**Forum mondial de l'harmonisation
des Règlements concernant les véhicules**

Freinage des motocycles – Règlement n° 78

Proposition d'amendements au Règlement n° 78 (Prescriptions uniformes concernant l'homologation des véhicules des catégories L₁, L₂, L₃, L₄ et L₅ en ce qui concerne le freinage)

Communication de l'expert de l'Association internationale des constructeurs de motocycles*

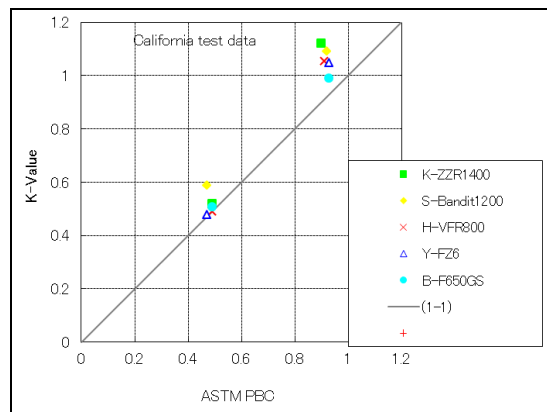
- c) Au cours des discussions portant sur le RTM n° 3, il a été procédé en Californie à un essai de concordance entre la méthode K et la méthode ASTM. Les résultats de cet essai sont présentés dans le graphique ci-après.

Les valeurs du CFM par la méthode K concernaient le même parcours et on a constaté ce qui suit:

- Les valeurs du CFM variaient selon les motocycles (pneumatiques);
- De telles différences doivent être autorisées.

Il a été reconnu que même pour un parcours identique les valeurs du CFM étaient différentes avec chaque motocycle. On a noté qu'il était préférable de mesurer les valeurs du CFM du parcours en utilisant le même motocycle pour rester dans les mêmes conditions.

La proposition de l'IMMA stipule que le choix d'un motocycle dépend de la confirmation du niveau de concordance entre la méthode K et la méthode ASTM. L'IMMA est d'avis qu'un motocycle présentant un niveau de concordance similaire à celui qui a été mis en évidence par l'essai effectué en Californie peut constituer un véhicule représentatif utilisable pour mesurer les valeurs du CFM du parcours.

Note: Un véhicule représentatif peut être acceptable pour mesurer le CFM par la méthode b) si son CFM nominal, déterminé préalablement par la méthode a) est le même sur un revêtement à forte adhérence et sur un revêtement à faible adhérence.

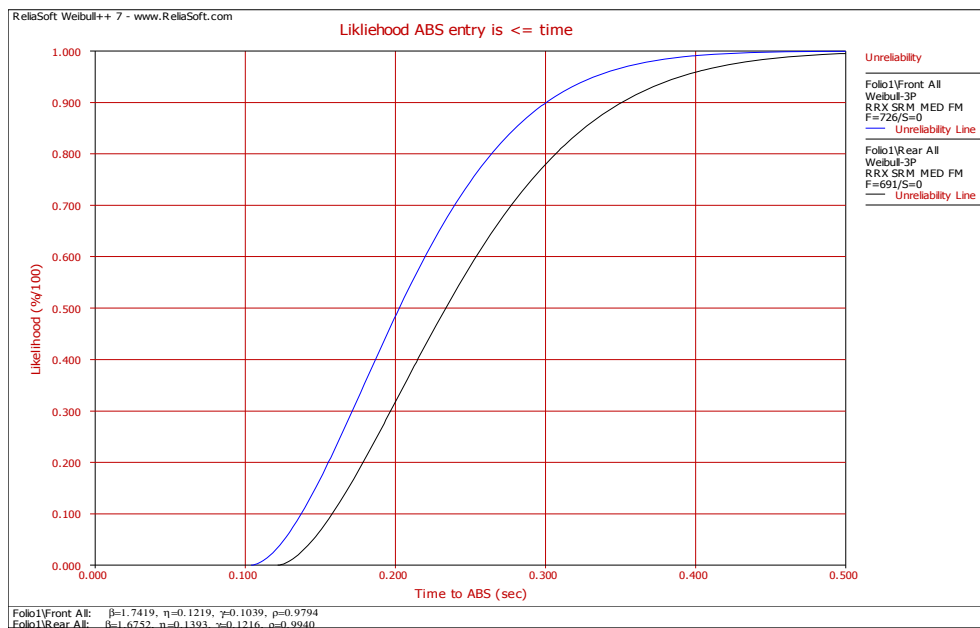
Il a été observé lors des essais que la durée d’application de la force d’actionnement des freins spécifiée à la section 9.5.1 pouvait entraîner de nombreux cas de non conformité. Le graphique montre que la limite inférieure de 0,2 s se traduit par un taux d’échec de 30 à 50 %.

En ramenant la limite inférieure à 0,1 s, on réduit pratiquement le taux d’échec à zéro. Cette baisse de la limite inférieure tend à rendre le règlement plus contraignant en augmentant le nombre des durées d’application de la force d’actionnement des freins, tout en éliminant des prescriptions d’essai restrictives.

La force d’actionnement des freins est appliquée pendant **0,1** à 0,5 s.».
